INFORMATIE - BULLETIN

GRUNDIG

RECORDER 2

C 5000/5500/6500/8000/9000, CB 200/210/230 -
DE AANDRUKROL MOET VRIJKOMEN.

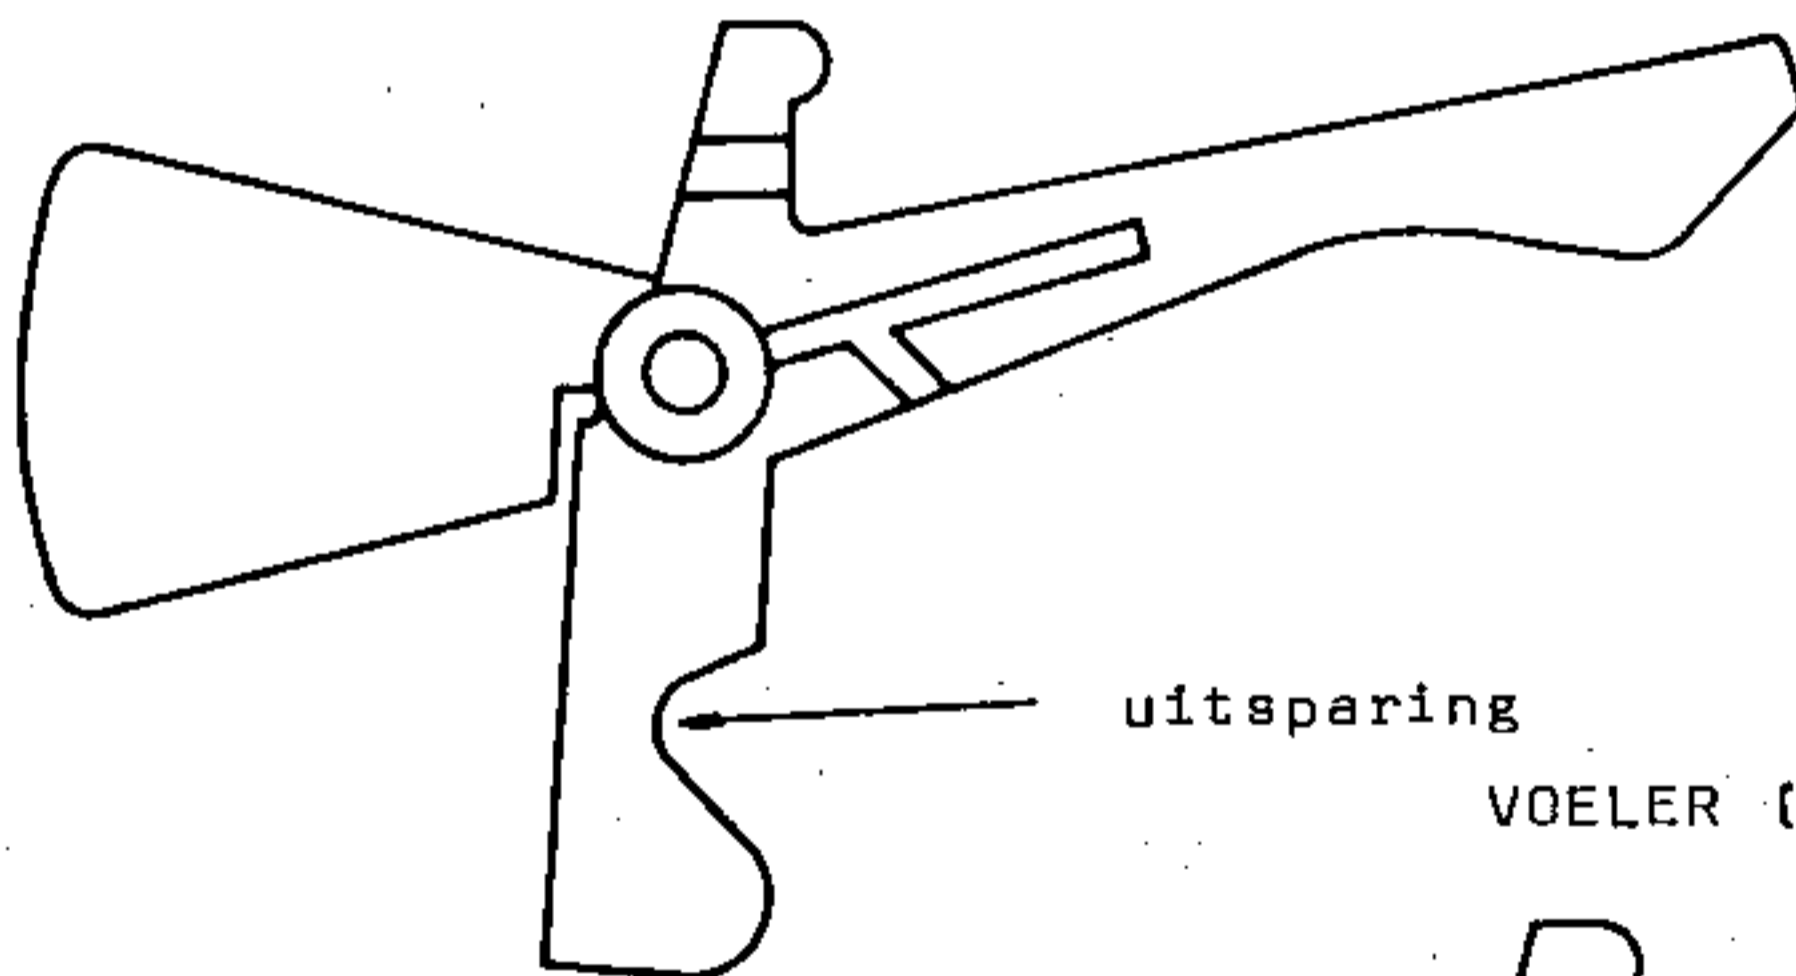
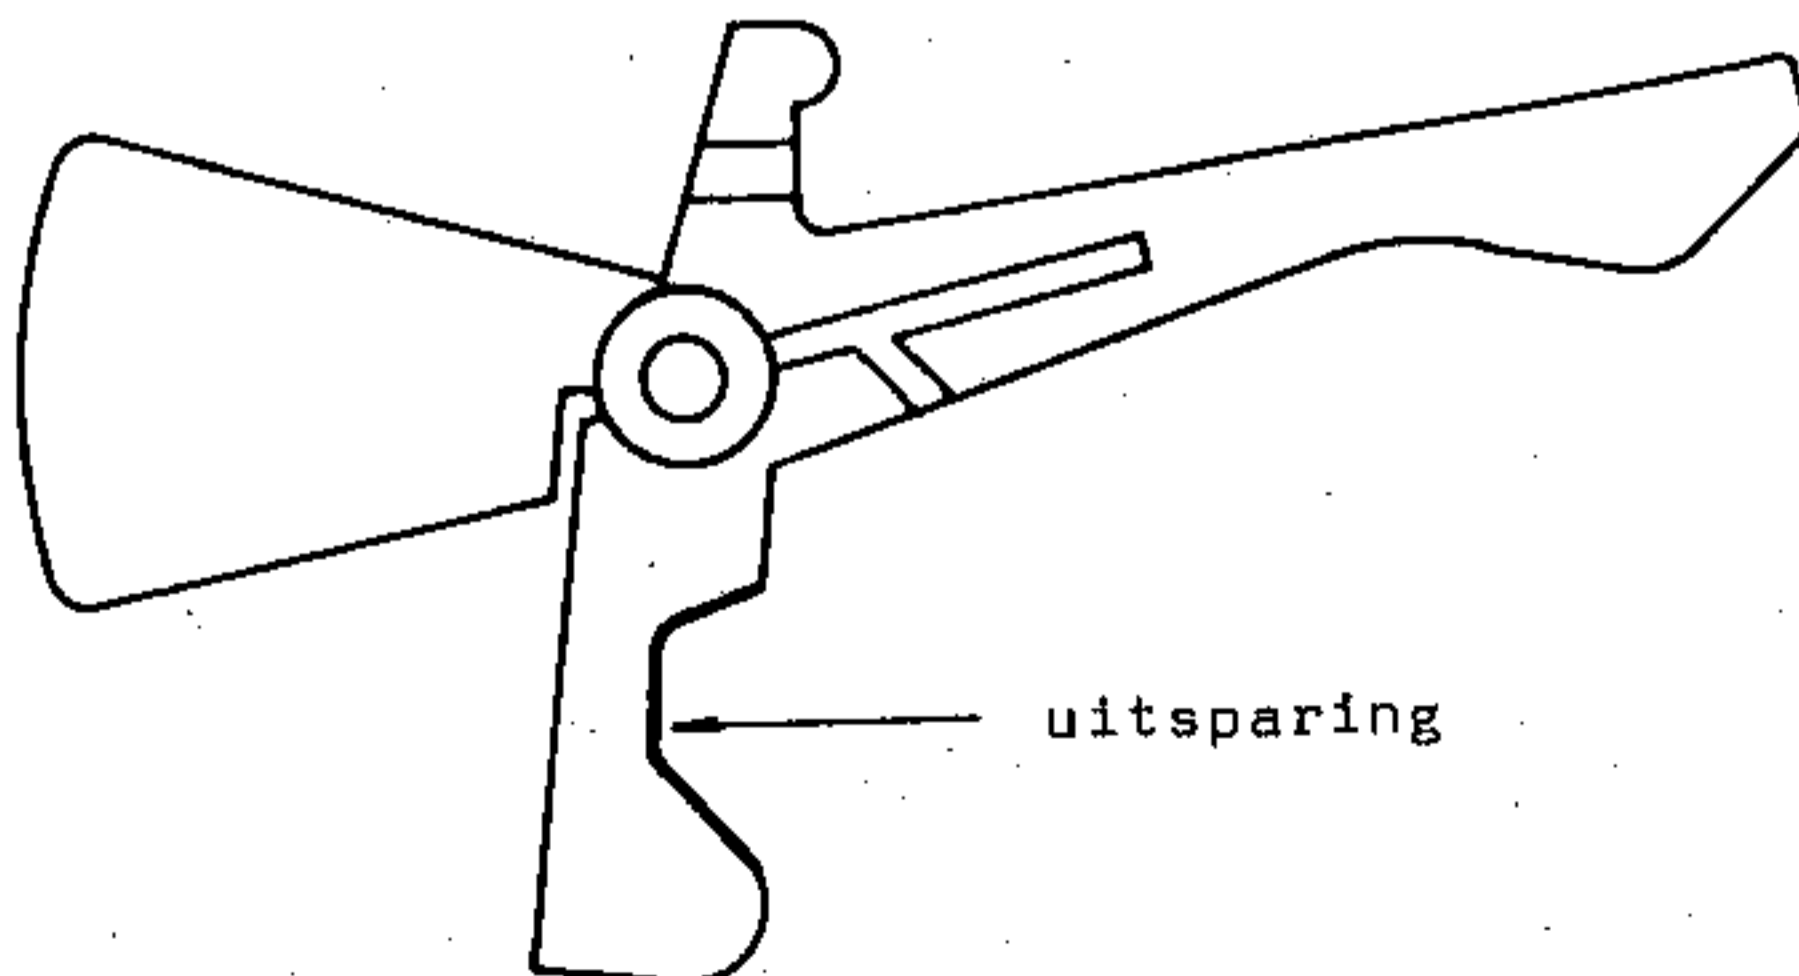
Reden der modificatie : De beweging van de voeler wordt door de schakelnok verhinderd (te kleine uitsparing).

Modificatie : De uitsparing in de voeler werd groter gemaakt (zie figuur)

In geval van reparatie: Indien nodig het onderste deel van de koppeling (vooruitspoelen) door de nieuwe uitvoering vervangen.
